**Arkivsak:** 21/01044-26

KR 26.1/22 Sædalen kirke - søknad om godkjenning

## **Sædalen kirke - søknad om godkjenning**

Illustrasjonen over er fra arkitektkonkurransen og viser kirkebakken og hovedinngangen med henvisning til Sædalen sentrum

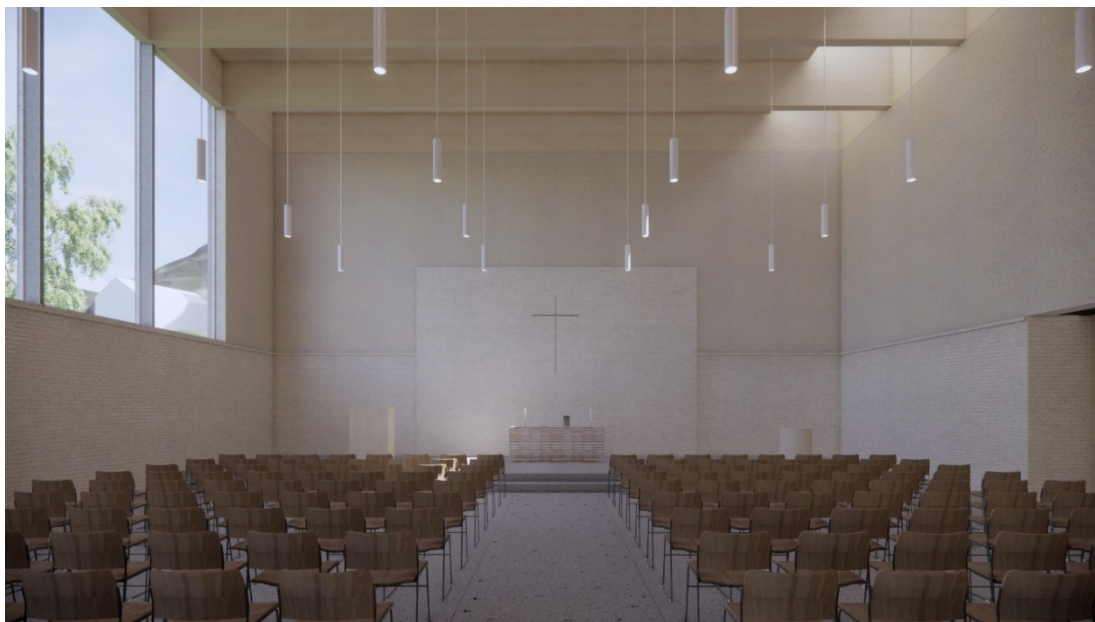
*Kirkerommet er hovedrommet i den nye kirken, og må fremstå lyst, varmt og rommelig med et helhetlig arkitektonisk og kunstnerisk uttrykk. Konkurranseutkastets perspektiv av kirkerommet er uheldig da det illustrerer en kald atmosfære i valg av møbler, lysinnslipp og uttrykk. Juryen ser potensialet i rommets kvaliteter og ønsker derfor at dette bearbeides videre med særlig henblikk på ulik bruk av rommet, lysinnslipp, alterparti, plassering av orgel, plass for rullestolbrukere og integrering av AV-utstyr. Kirkekunsten vil også gi mye til rommet og kunstner må inkluderes i kirkerommets videre bearbeidelse.*

- Hovedaksen mot alteret er visuelt styrket
- Dybden for kordelen er økt, i tråd med menighetens ønsker.
- Fargesettingen er endret til varmere toner. Hovedmaterialpalett – sekkeskurt tegl og puss på veggene, slipt betong i gulvet og tre i taket er bibeholdt, men finjustert i fargevalg.
- Vinduer er justert i størrelse, vindu i alterveggen er fjernet for å styrke alteret som rommets liturgiske midtpunkt
- Galleri er frigjort til senere montering av orgelet – teknisk rom er flyttet til kjelleren.
